DELIBERAZIONE DELLA GIUNTA REGIONALE 11 marzo 2024, n. 255

Comuni di Lucera, Foggia, San Severo, Apricena e San Paolo di Civitate. PROGETTO Gasdotto "Lucera - San Paolo di Civitate" DN 300 (12"), DP 75 bar e opere connesse". Autorizzazione paesaggistica in deroga ai sensi dell'art. 95 del PPTR, art. 146 del D. Lgs. 42/2004 - art. 90 NTA PPTR. Proponente: Società Gasdotti Italia S.p.A

ALLEGATO A

PARERE TECNICO

Figura 1 Riconfigurazione del tracciato del gasdotto in corrispondenza del BP "Fiumi, torrenti e corsi d'acqua iscritti negli elenchi delle acque pubbliche – Vallone del Roverello".

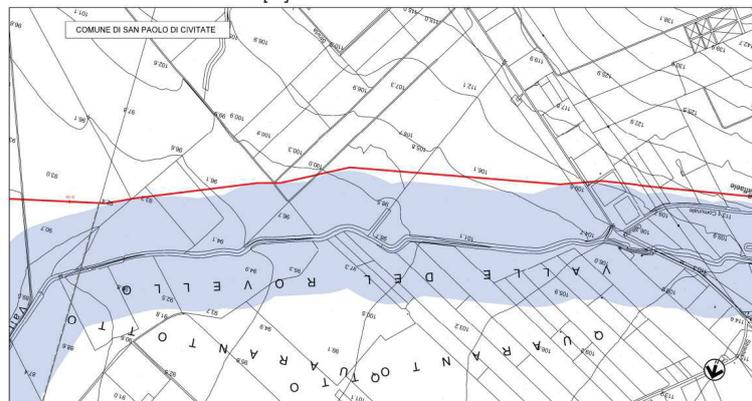
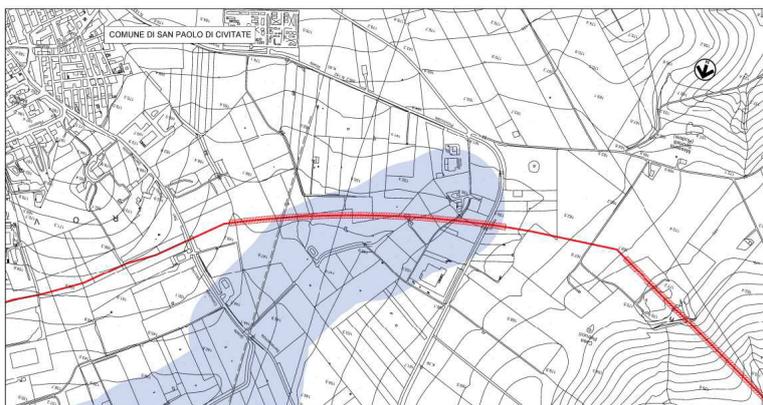
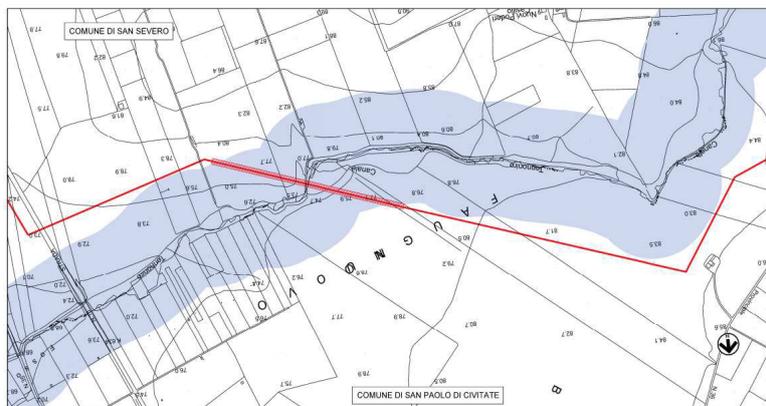
con riferimento al **primo** punto "Il tracciato di progetto è stato posizionato esternamente all'area vincolata BP "Vallone del Rovello, Vallone Fontanelle" ove possibile; dove risulta necessario l'attraversamento dell'area vincolata, lo stesso è stato previsto tramite tecnologia trenchless non invasiva che prevede l'installazione della condotta attraverso una trivellazione in sottoterraneo [...]".
